Programme pluriannuel de restauration et d'entretien de la Serre amont et de ses affluents

TRANCHE 1 - Lot 2

Réunion de travaux et de piquetage du 28 Juillet 2020

Forme de la goupille voulue

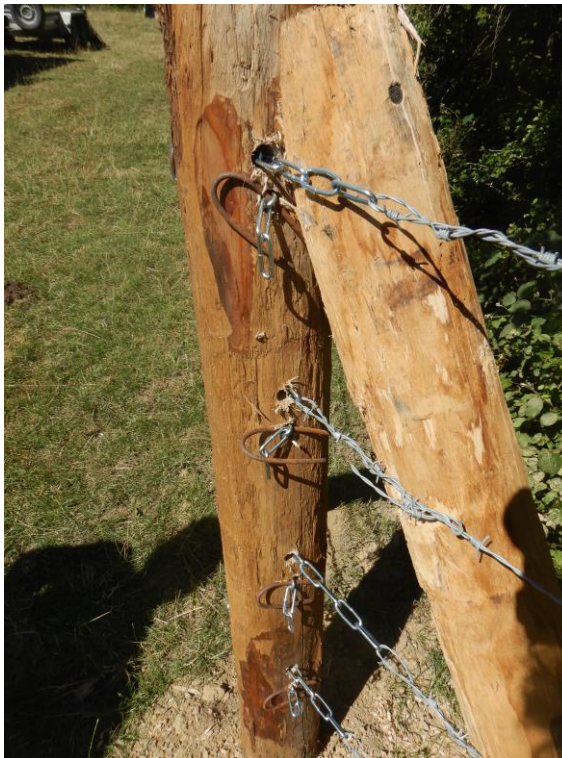
- Certains poteaux bougent encore alors que la zone de travaux est sèche en comparaison avec son état en hiver. Attention à ne pas surestimer la portance du terrain. les poteaux risquent donc de tomber pendant l'hiver
- Les goupilles des tendeurs à chaines ne sont pas bien fixées.

Les deux branches du « U » en acier doivent passer dans le maillon de la chaîne et ils doivent être placés de manière verticale pour ne pas tomber ou être déplacés par le bétail. Les goupilles doivent être modifiées.
